GMINA RZAŚNIA
ul. Kościuszki 16
98-332 RZAŚNIA
NIP 508-00-14-460
JGB-ZP.271.5.2011

Dotyczy : Postępowania prowadzonego w trybie przetargu nieograniczonego na dostawę wyposażenia sportowego dla szkoły podstawowej i sali sportowej w miejscowości Biała

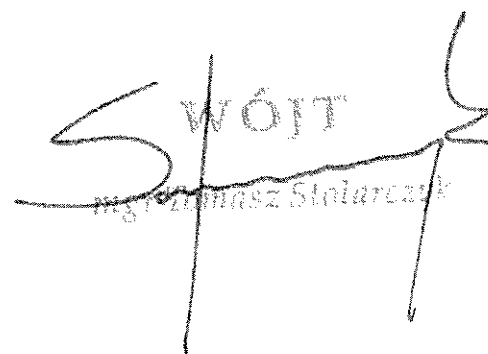
Pytanie 3: Prosimy o udostępnienie rysunków technicznych sali sportowej.

Odpowiedź: Zamawiający udostępni w załączeniu schemat parteru sali. Cały projekt budowlany i wykonawczy w tym rysunki techniczne, przekroje konstrukcyjne udostępnione są przez Zamawiającego na stronie www.rzasnia.eobip.pl w postępowaniu przetargowym na wykonanie robót budowlanych.
